## **Gutachtliche Stellungnahme Nr. G 25-846**

Feuerschaden RSAG Sperrmüllhalle Troisdorf  
Risiko: Josef-Kitz-Straße 1, Troisdorf  
Schaden-Nr.: 25.0077177.0  
Regulierer: Herr Dieter Hages

Projekt	Neubau einer Sortierhalle mit Betriebsgebäude für die Rhein-Sieg-Abfallwirtschaftsgesellschaft mbH		
Bauort	Josef-Kitz-Strasse 1 53840 Troisdorf		
Bauherr	HEILIT Umwelttechnik Vogelsangerweg 111, 40470 Düsseldorf		
Zeichnung	Montage: Stahlbauübersicht 2

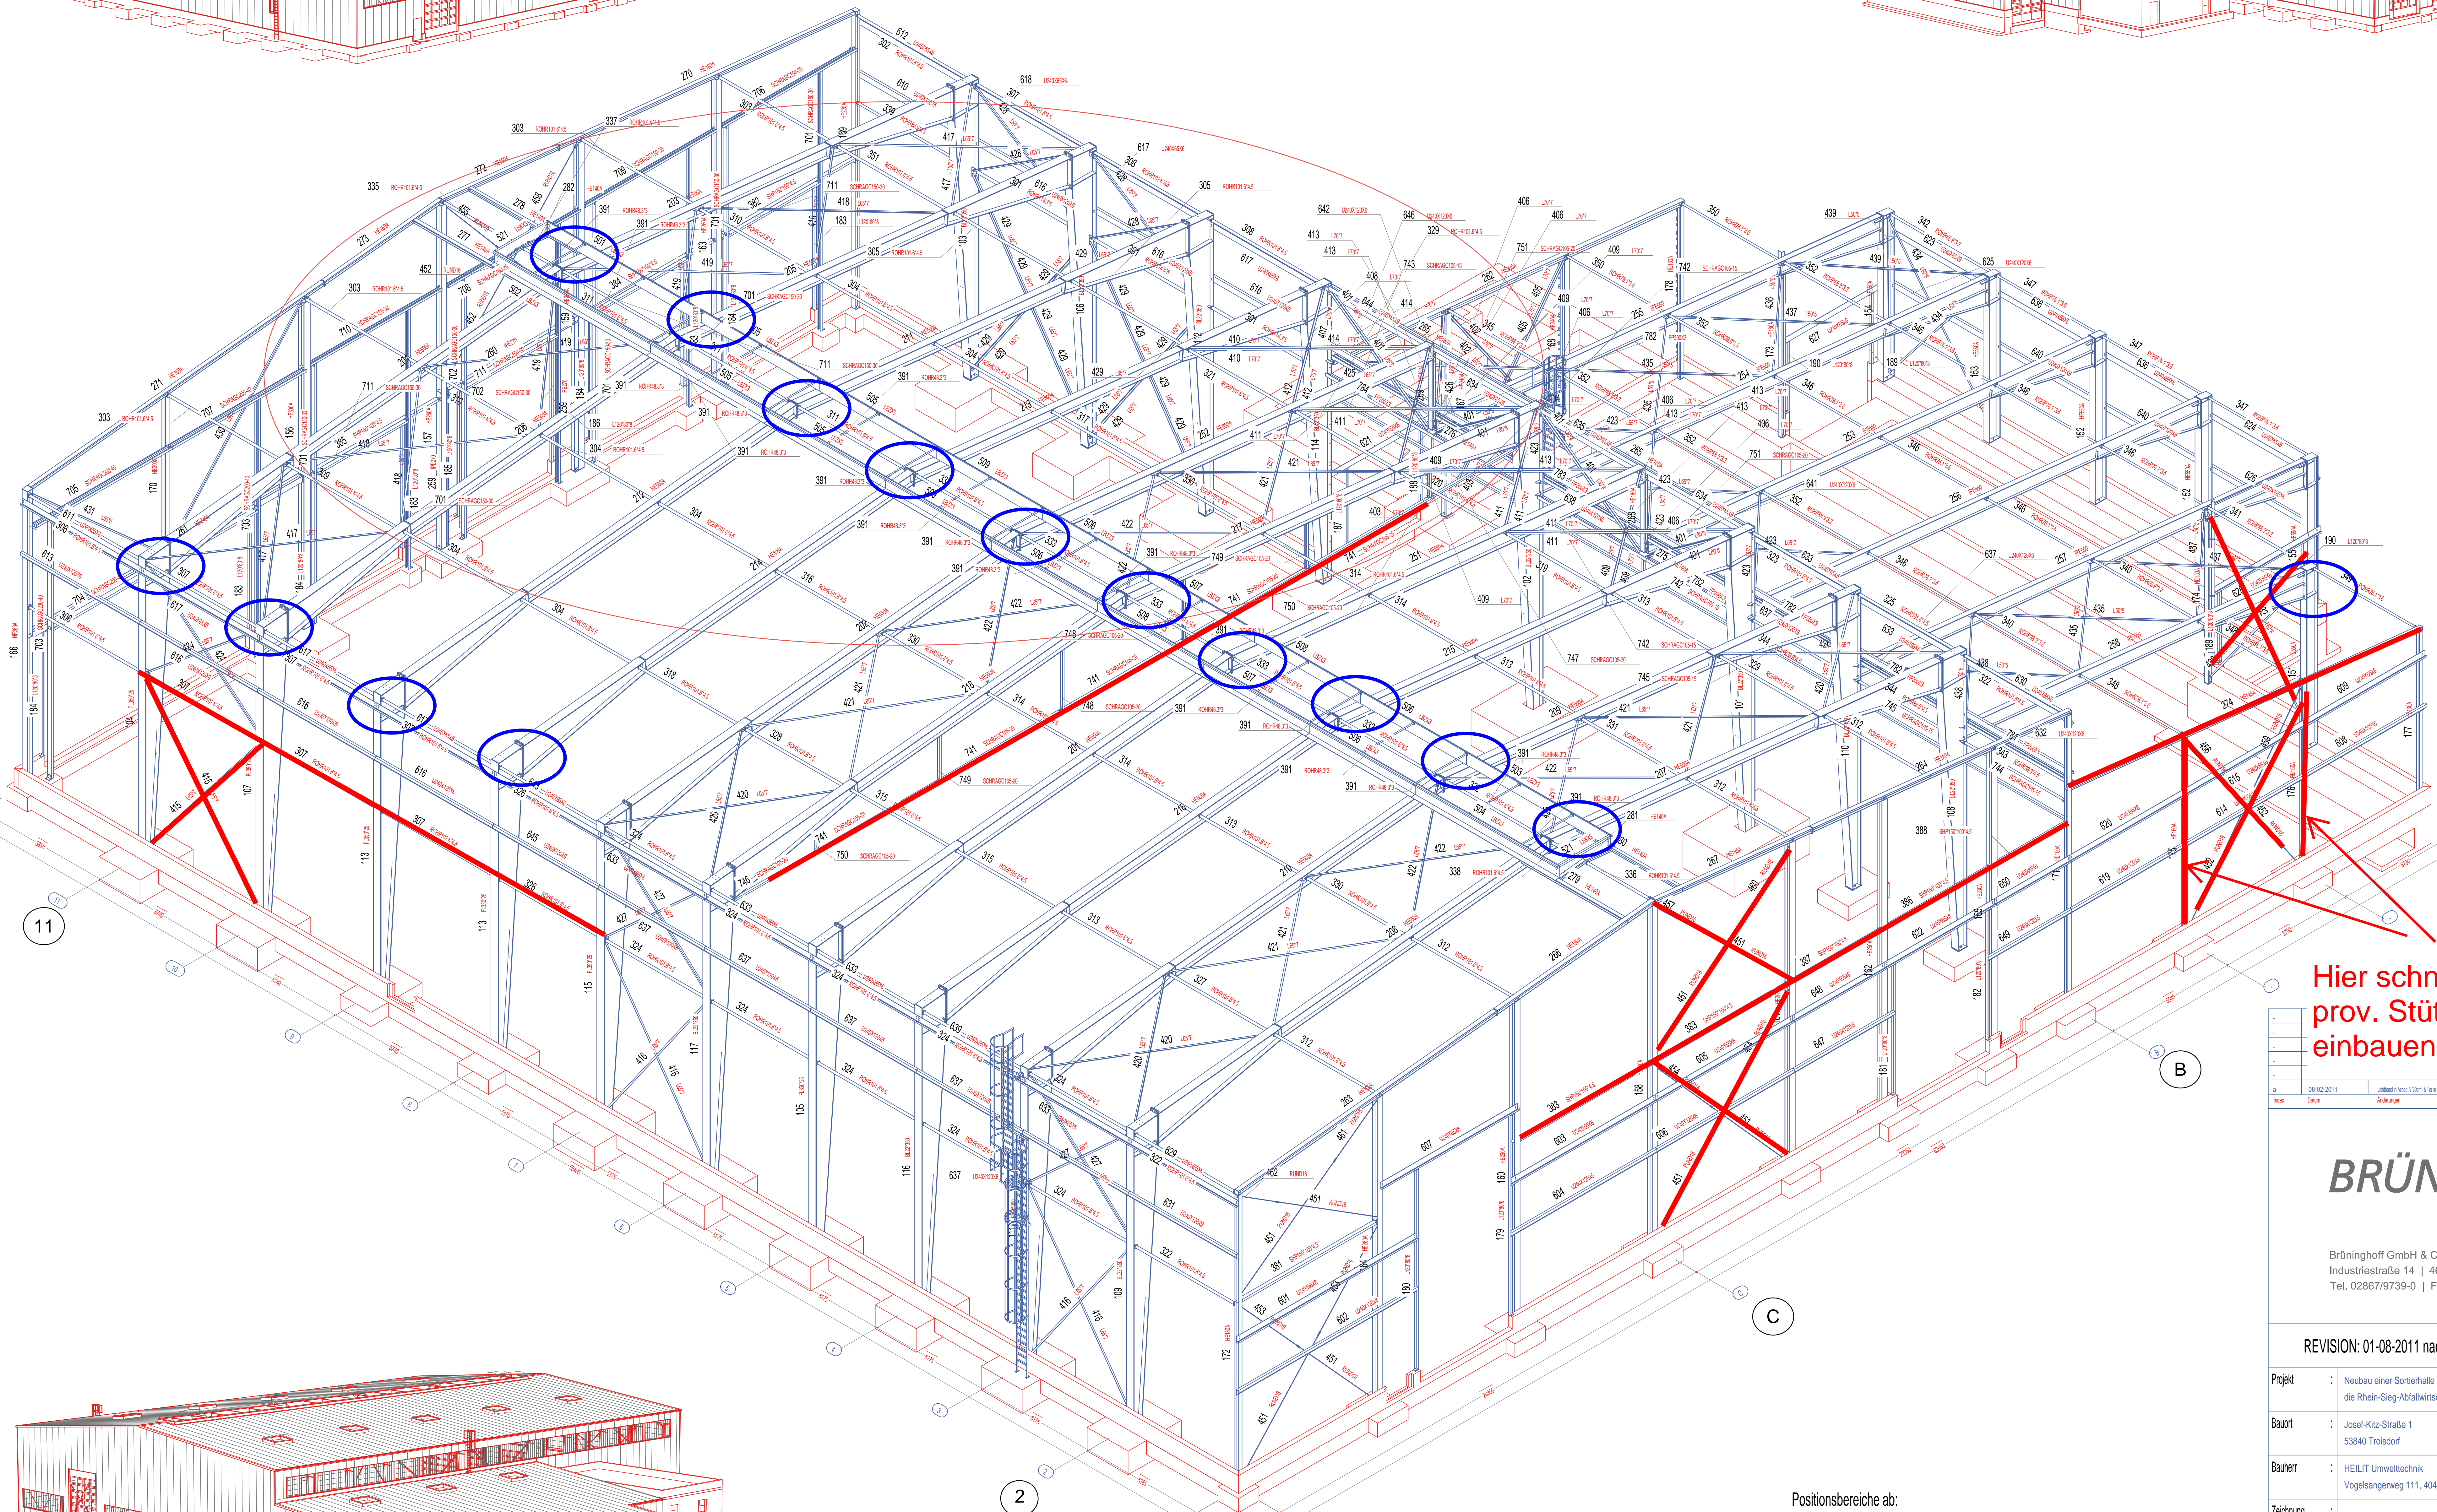
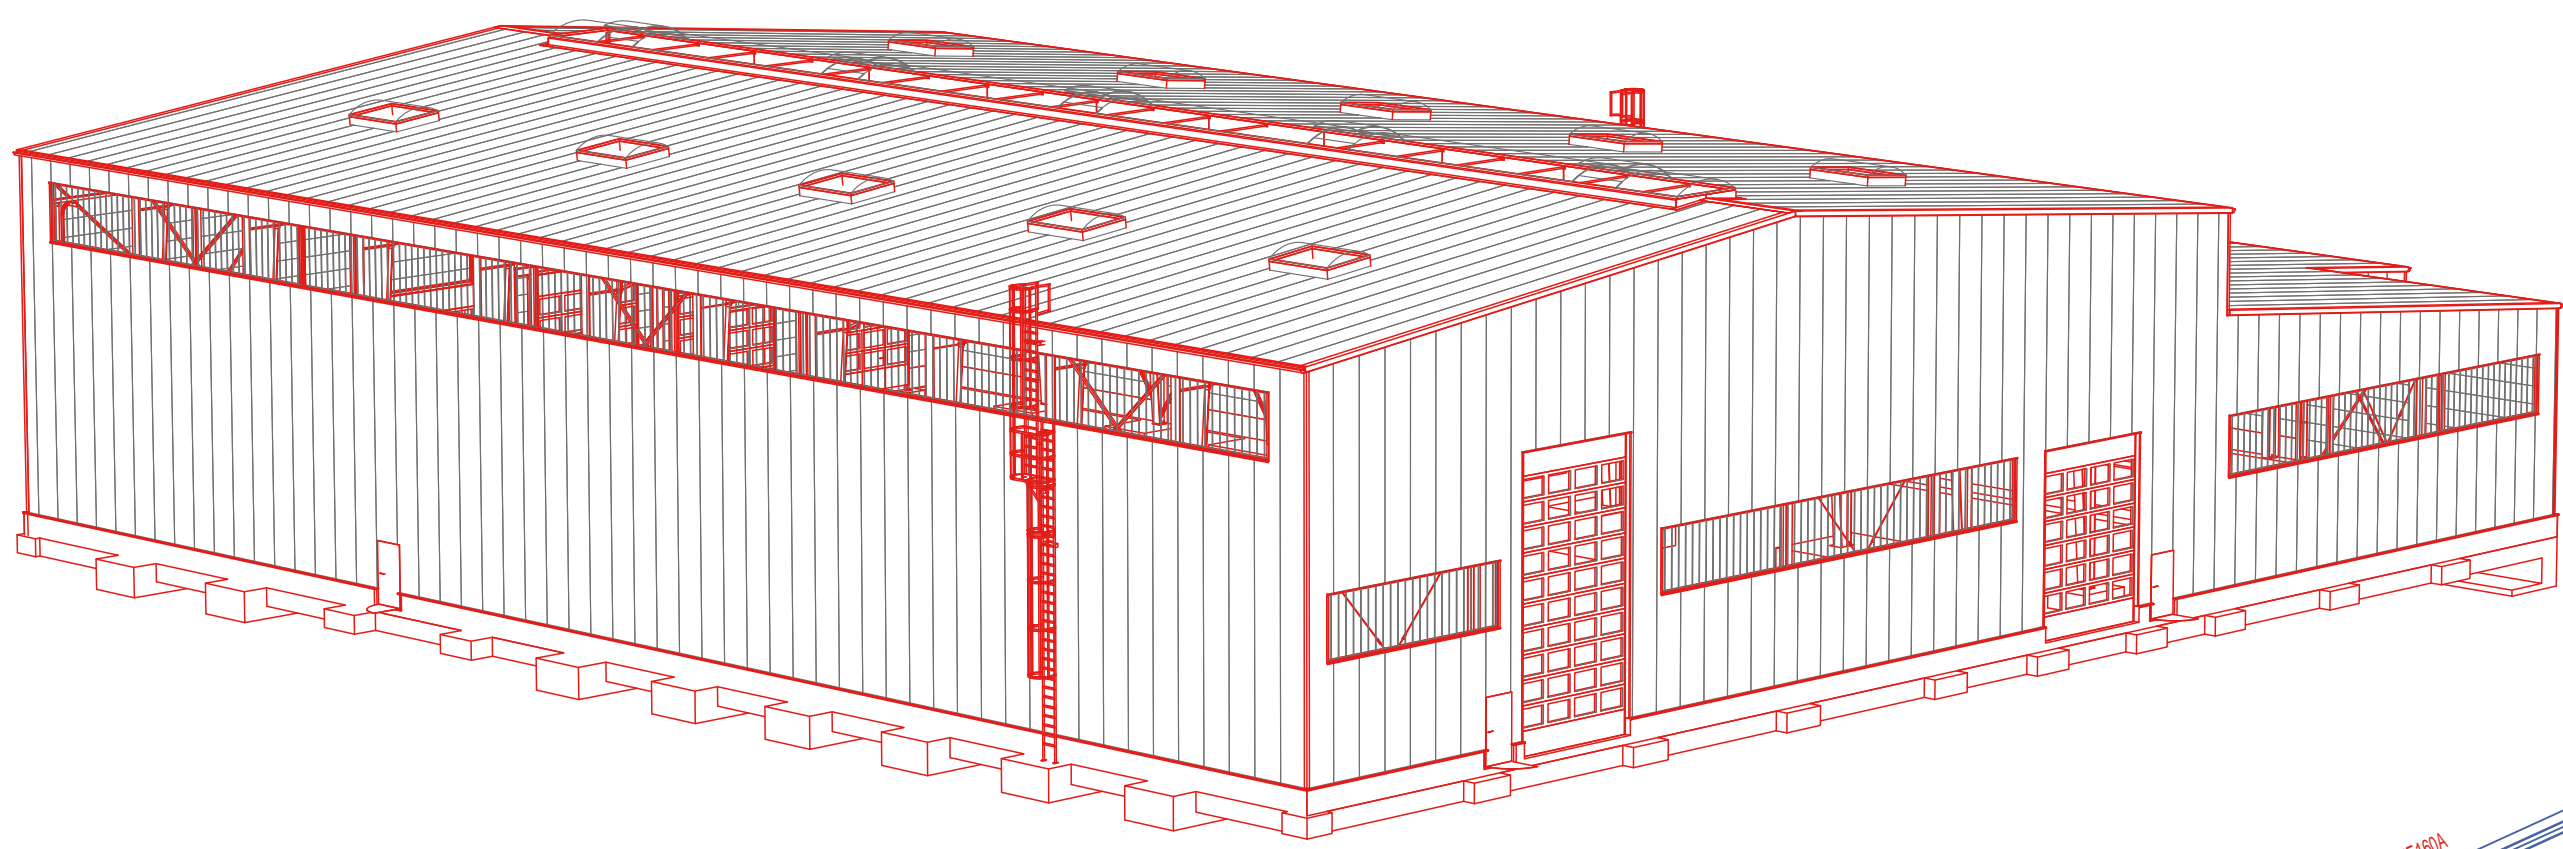
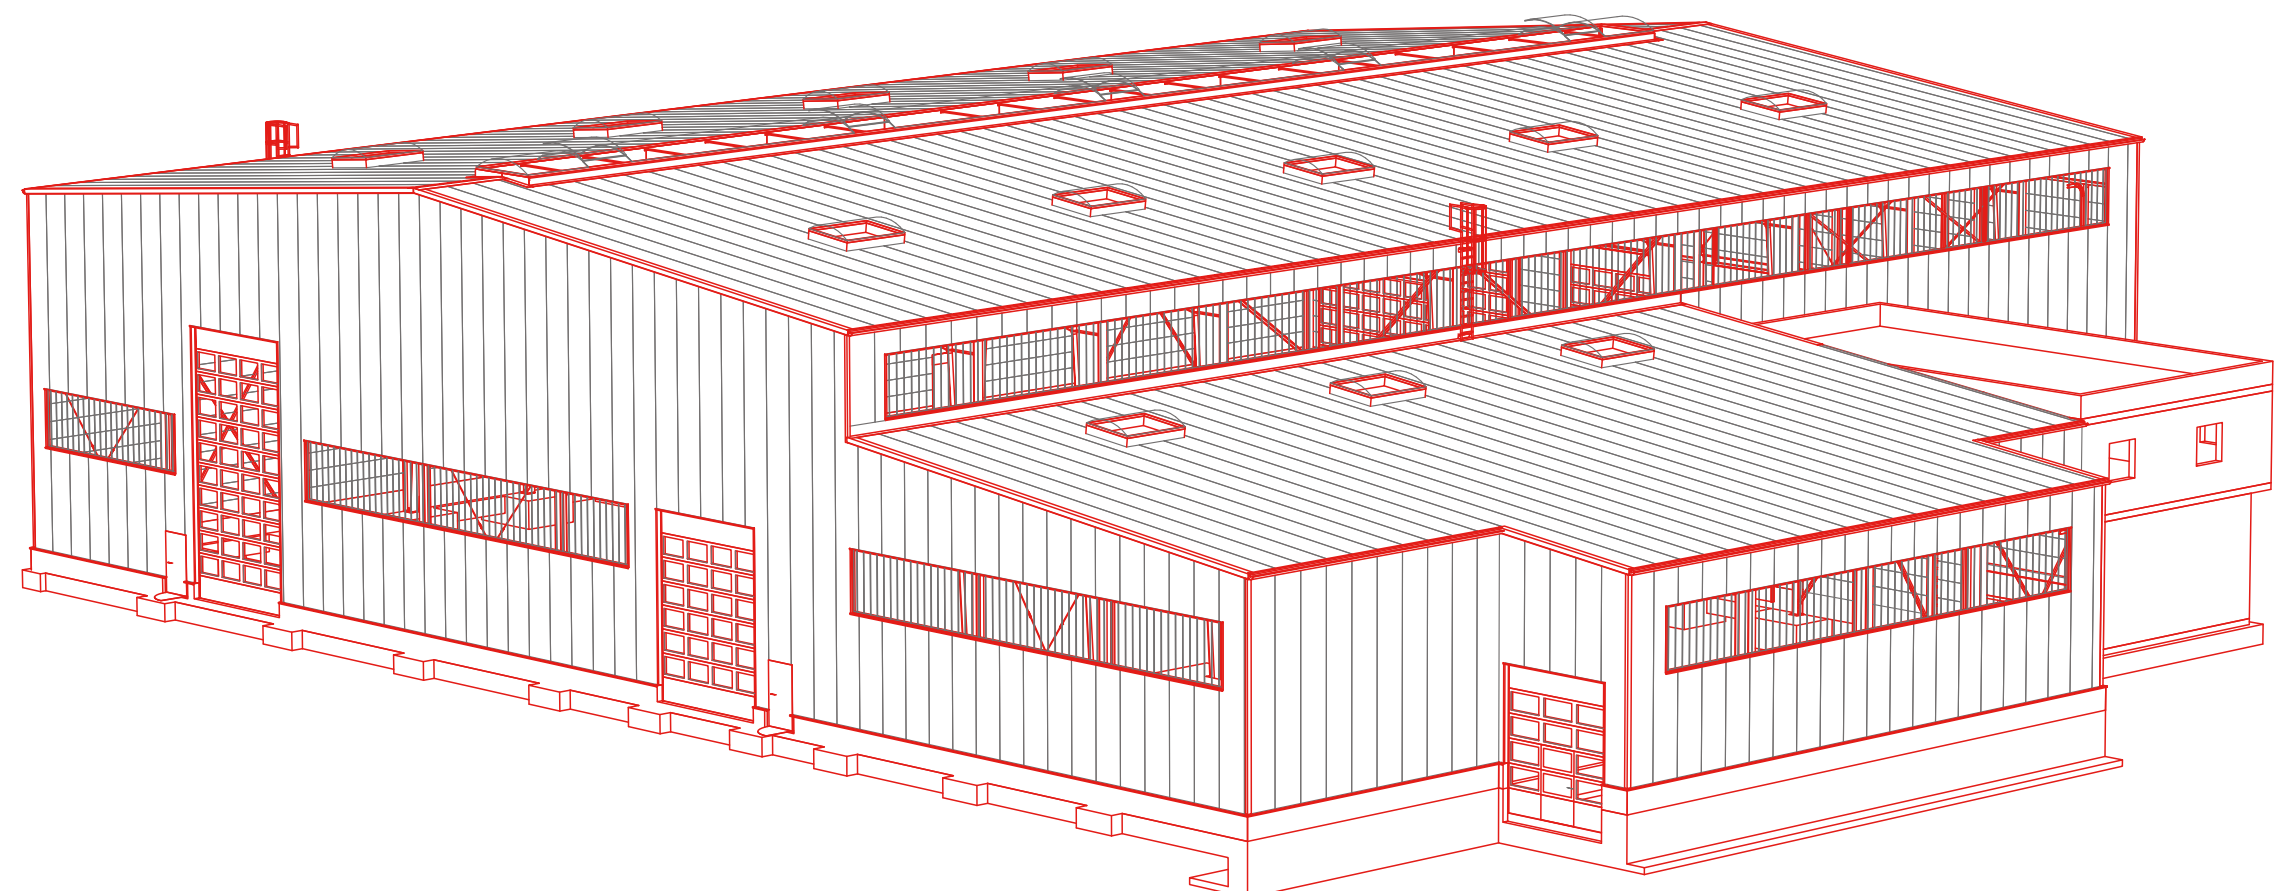
Diese Verformungen fehlen an der Rahmenkonstruktion vollkommen. Aus diesem Grund kann die Primär-Tragkonstruktion der Rahmen in statischer Hinsicht weiterverwendet werden. Es sind lediglich an den auf Anlage 1 mit blauen Kreisen markierten Schraubverbindungen die hochfesten HV-Schrauben einzeln gegen neue HV-Schrauben zu ersetzen.

Weiterhin sind die auf Anlage 1 rot markierten Bauteile, dies sind insbesondere Verbände und Wandriegel aus dünnen Profilen, die augenscheinlich leichte Verformungen aufweisen, durch neue Bauteile zu ersetzen.

Wie bereits in meinem Vorbericht erwähnt, sind die beiden Giebelstützen zwischen den Achsen A und B in der Achse 1 signifikant verformt. Hier ist die Dachkonstruktion nicht mehr unterstützt. Es ist hier schnellstmöglich eine provisorische Unterstützung einzubauen.

Hv-Schrauben  
einzeln gegen neue  
Schrauben ersetzen

Alle verformten  
Bauteile ersetzen

Hier schnellstmöglich  
prov. Stützen  
einbauen
